令01原機(サ保)038
令和元年10月9日

国立研究開発法人日本原子力研究開発機構

核燃料物質使用変更許可申請書

既に許可を受けた核燃料サイクル工学研究所における核燃料物質の使用について、核燃料サイクル工学研究所共通編、プルトニウム燃料第一開発室、プルトニウム燃料第二開発室、プルトニウム燃料第三開発室、プルトニウム廃棄物処理開発施設、燃料製造機器試験室、ウラン廃棄物処理施設及びL棟に係る内容を次のとおり変更する。

図5)-2 廃水処理室2階平面図

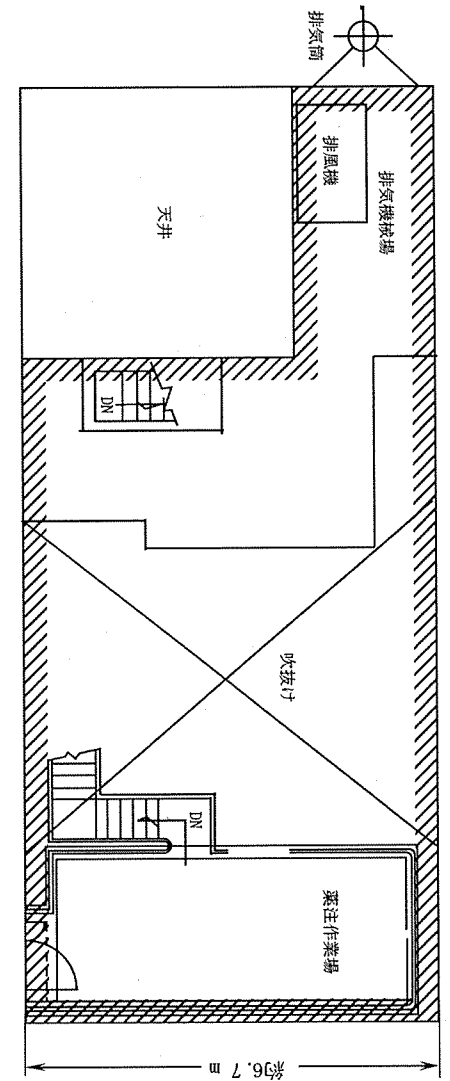
変更前	変更後	変更理由
<p style="text-align: center;">(削る)</p>  <p style="text-align: center;">凡例  : 管理区域</p>	<p style="text-align: center;">(削る)</p>	<ul style="list-style-type: none"> ・ 廃水処理室の管理区域を解除するため

図5)-3 廃水処理室管理区域給排気系統図

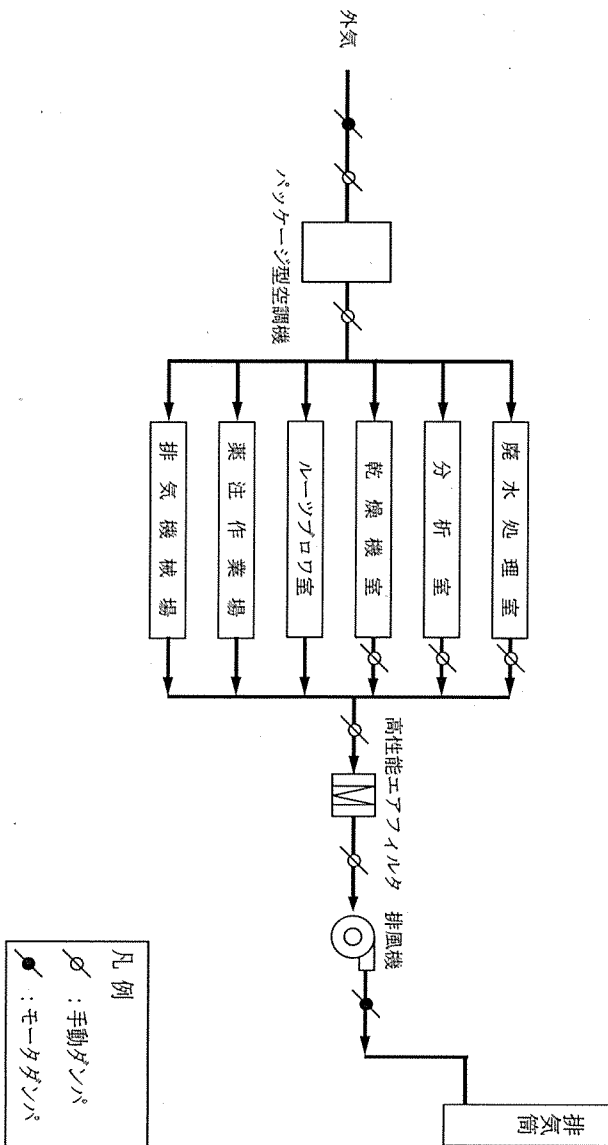
変更前	変更後	変更理由
 <p>凡例  : 手動バルブ  : モーターバルブ</p>	<p>(削る)</p>	<p>変更理由</p> <ul style="list-style-type: none"> ・ 廃水処理室の管理区域を解除するため

図7-3-1 主要設備機器配置図

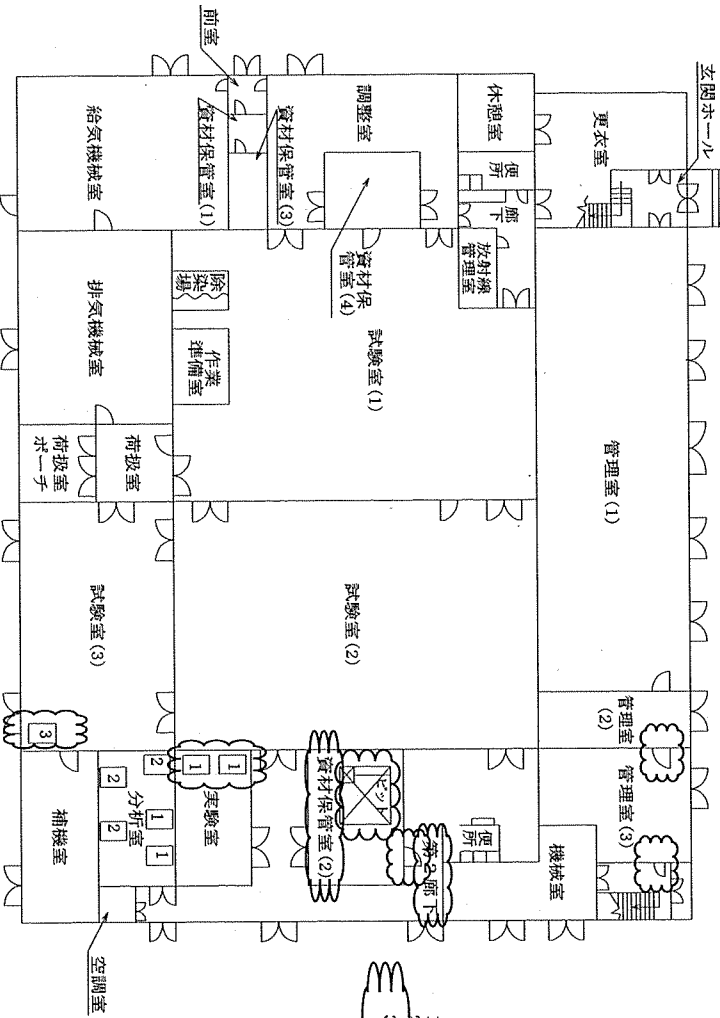
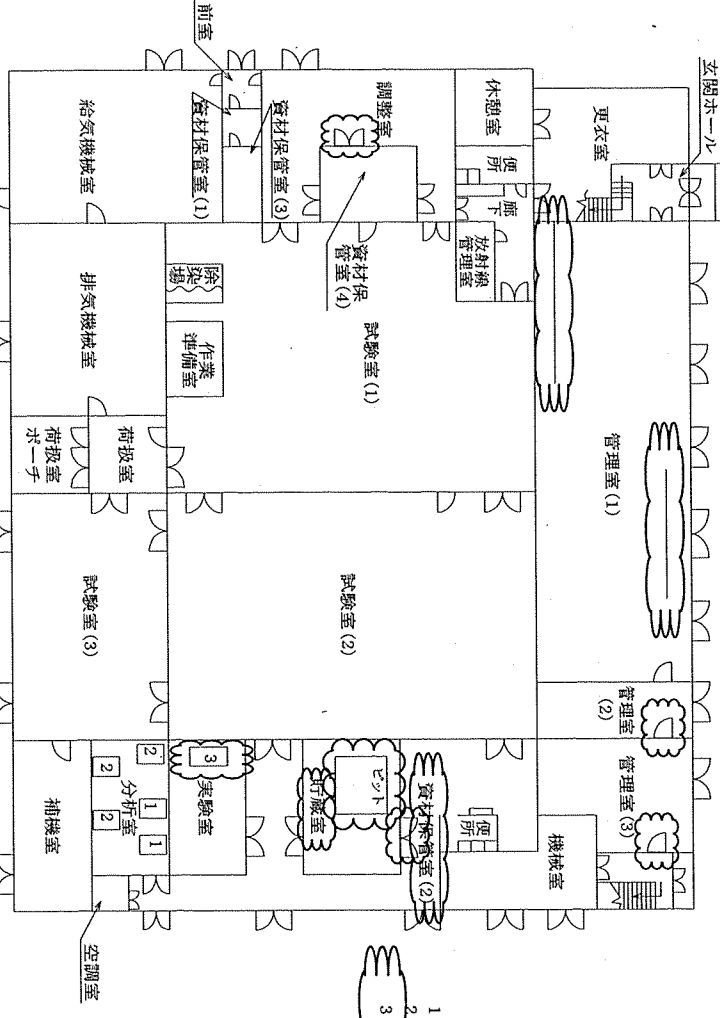
変更前	変更後	変更理由
 <p>1 フード 2 質量分析装置 3 排気洗浄装置</p>	 <p>1 フード 2 質量分析装置 3 フードボックス</p>	<ul style="list-style-type: none"> ・使用を終了した設備を解体・撤去するため（機器番号1の一部及び器材番号3） ・貯蔵容器の開封等を実施するための設備追加（機器番号3フードボックス） ・新たな核燃料物質の貯蔵に伴う室名称変更 ・記載の適正化（ピット記載法の見直し、扉の誤記修正及び耐震補強工事の反映（非管理区域））

図7-3-2 放射線管理用測定機器配置図

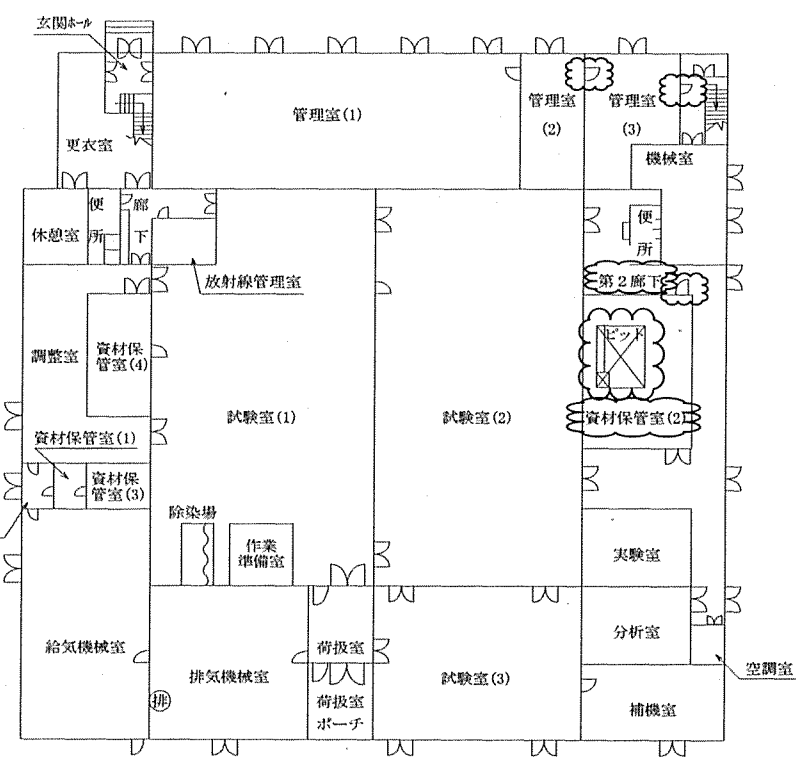
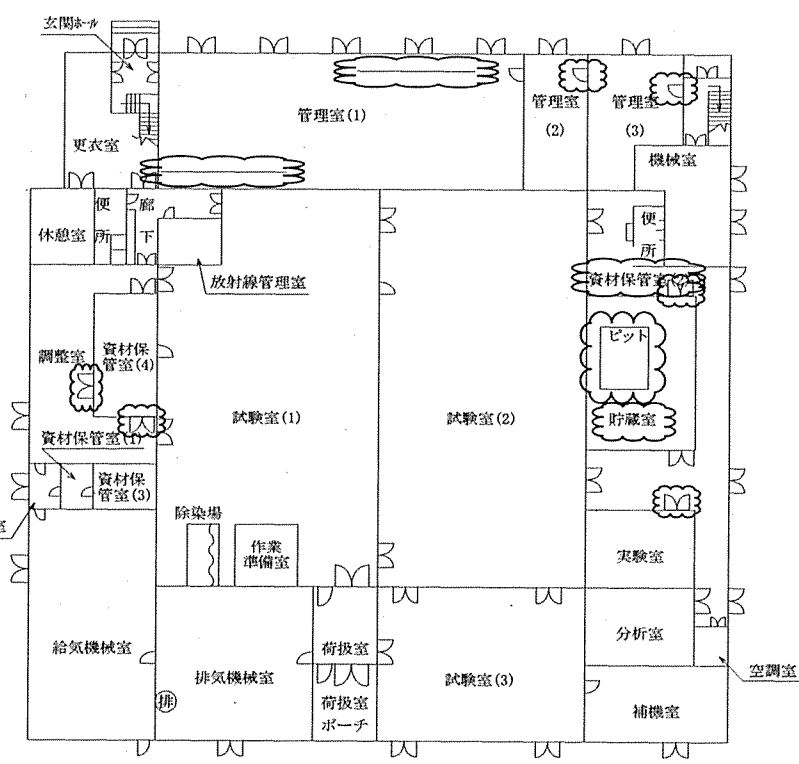
変更前	変更後	変更理由
<p>2F (鉄筋コンクリート造)</p>  <p>2F (鉄筋コンクリート造)</p> <p>1F</p>  <p>1F</p> <p>凡例  排気筒  排気モニタ</p>	<p>2F (鉄筋コンクリート造)</p>  <p>2F (鉄筋コンクリート造)</p> <p>1F</p>  <p>1F</p> <p>凡例  排気筒  排気モニタ</p>	<p>変更理由</p> <ul style="list-style-type: none"> ・新たな核燃料物質の貯蔵に伴う室名称変更 ・記載の適正化 (ピット記載法の見直し、扉の誤記修正及び耐震補強工事の反映 (非管理区域))

図 8-1-1 貯蔵施設の位置

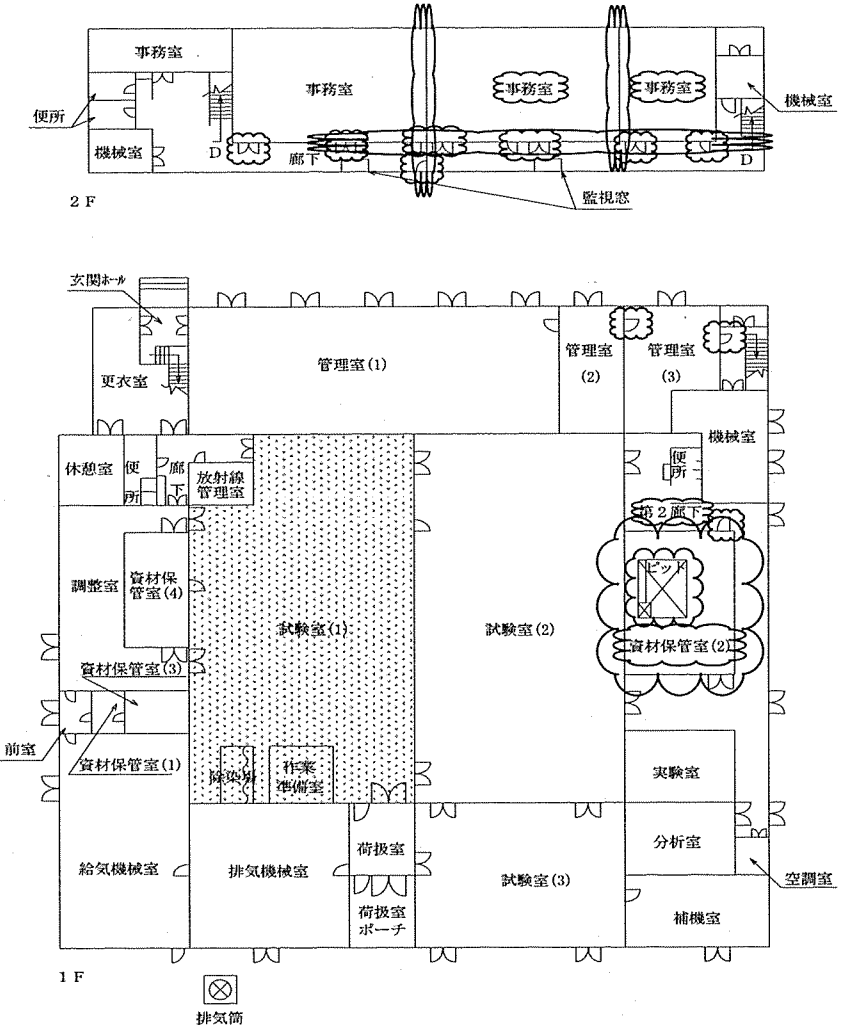
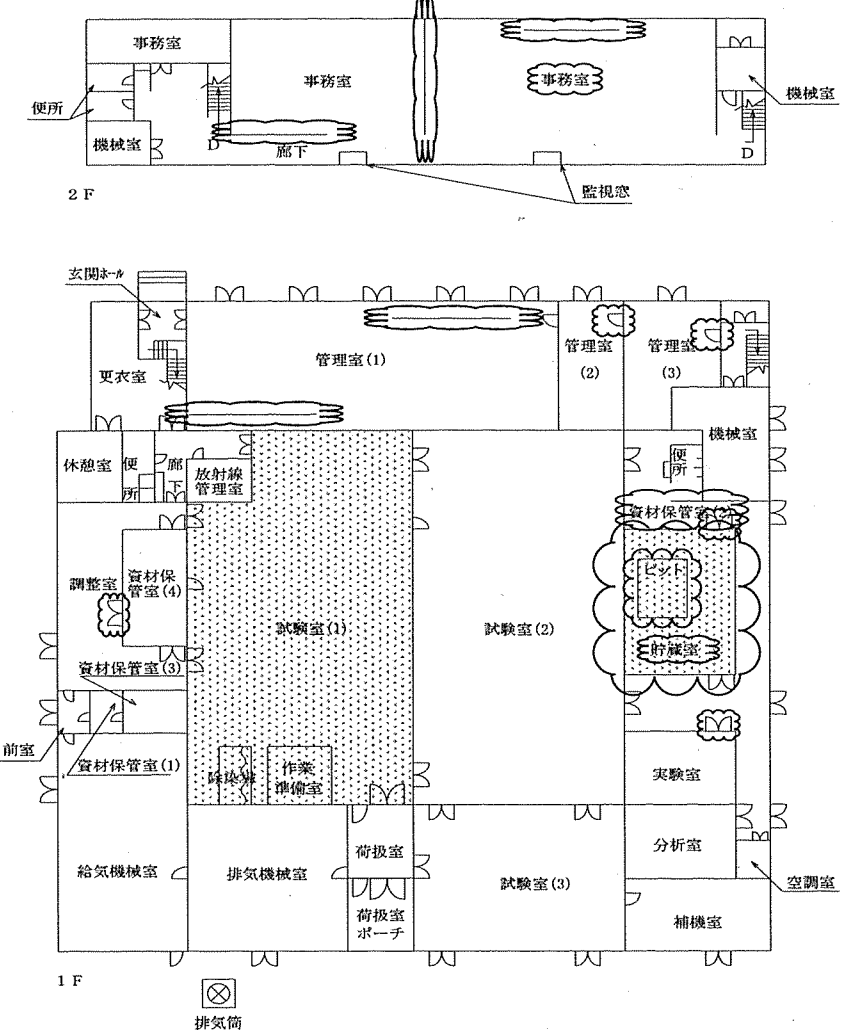
変更前	変更後	変更理由
 <p>2 F</p> <p>1 F</p> <p>凡例  核燃料物質の貯蔵施設の位置</p>	 <p>2 F</p> <p>1 F</p> <p>凡例  核燃料物質の貯蔵施設の位置</p>	<ul style="list-style-type: none"> ・新たな核燃料物質を貯蔵するため ・新たな核燃料物質の貯蔵に伴う室名称変更 ・記載の適正化（ピット記載法の見直し、扉の誤記修正及び耐震補強工事の反映（非管理区域））

図8-1-2 核燃料物質を貯蔵するエリア

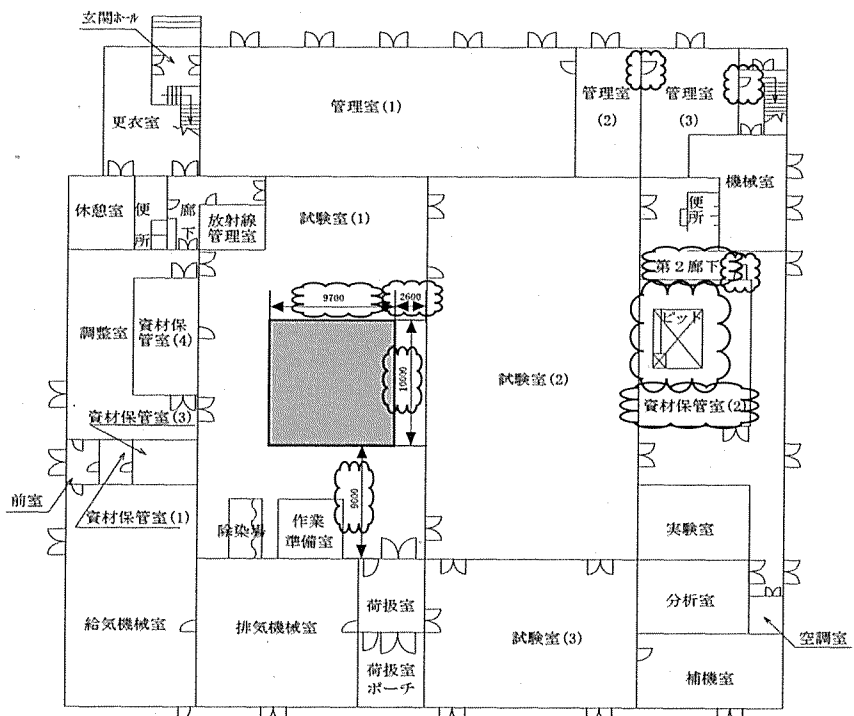
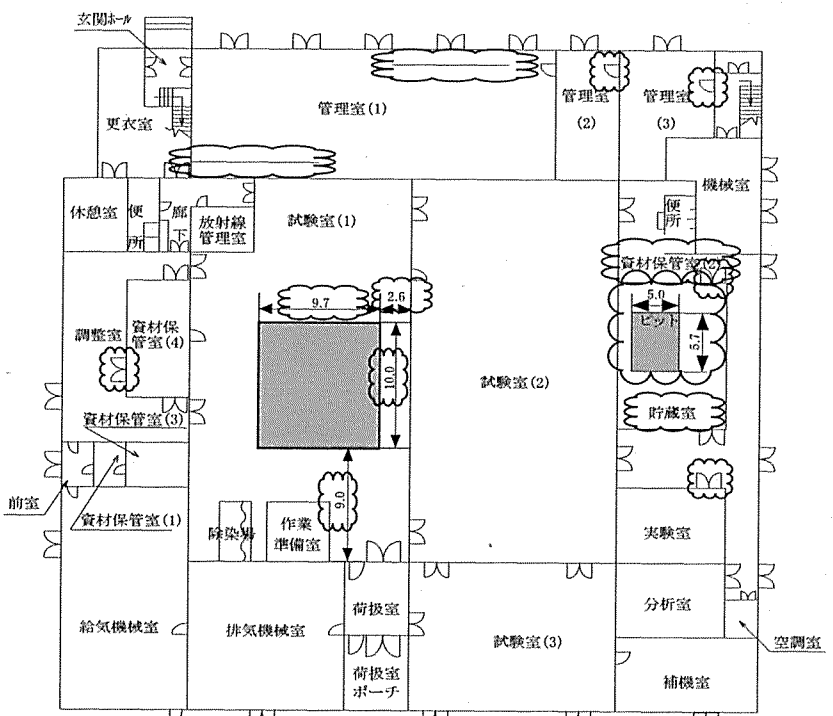
変更前	変更後	変更理由
 <p>2 F</p>  <p>1 F</p> <p>凡例  核燃料物質を貯蔵するエリア</p>	 <p>2 F</p>  <p>1 F</p> <p>単位：m</p> <p>凡例  核燃料物質を貯蔵するエリア</p>	<p>変更理由</p> <ul style="list-style-type: none"> ・新たな核燃料物質を貯蔵するため、及びそれに伴う室名称変更 ・記載の適正化（ピット記載法及び単位の見直し、扉の誤記修正並びに耐震補強工事の反映（非管理区域））

図 9-1-1 L棟気体廃棄施設的位置

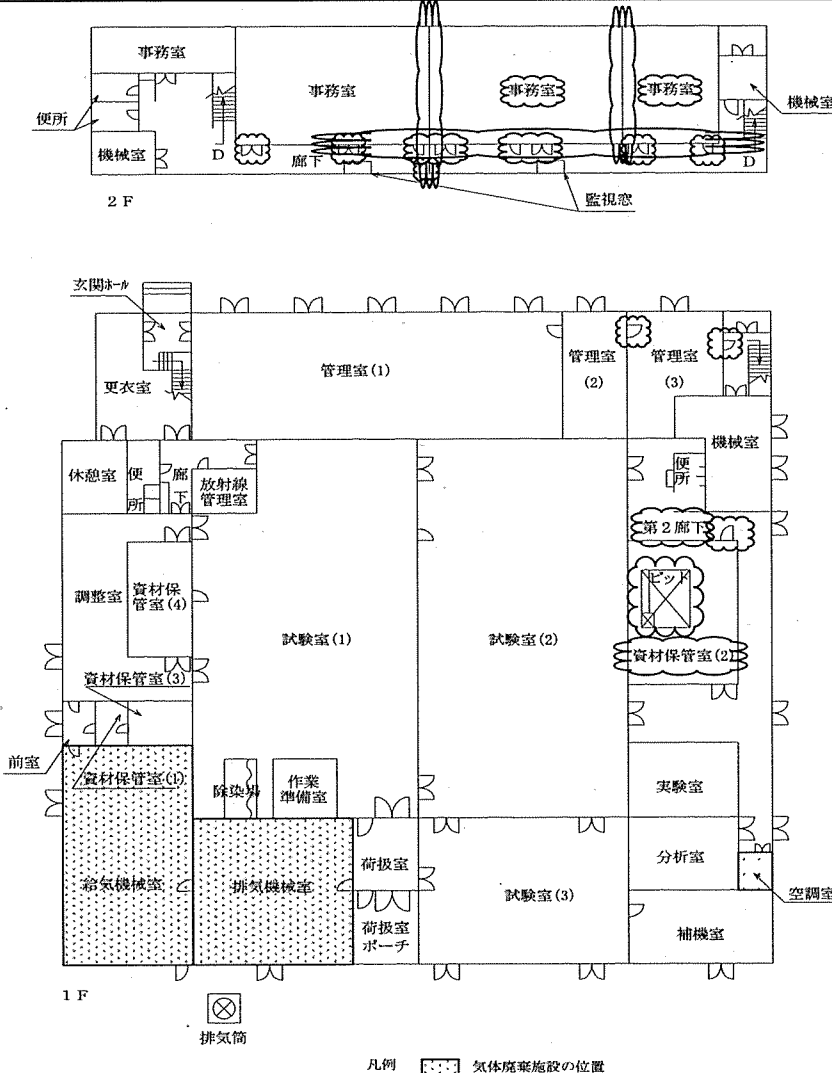
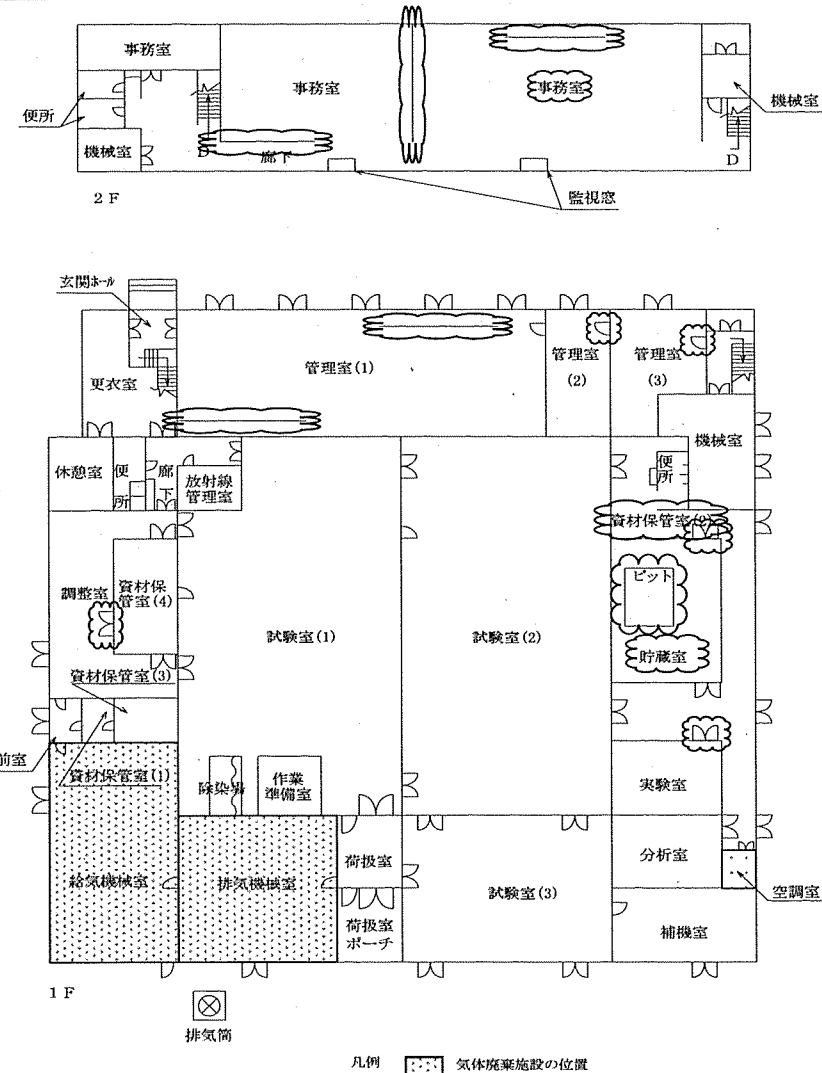
変更前	変更後	変更理由
 <p>2 F</p> <p>1 F</p> <p>凡例  気体廃棄施設的位置</p>	 <p>2 F</p> <p>1 F</p> <p>凡例  気体廃棄施設的位置</p>	<ul style="list-style-type: none"> ・新たな核燃料物質の貯蔵に伴う室名称変更 ・記載の適正化（ピット記載法の見直し、扉の誤記修正及び耐震補強工事の反映（非管理区域））
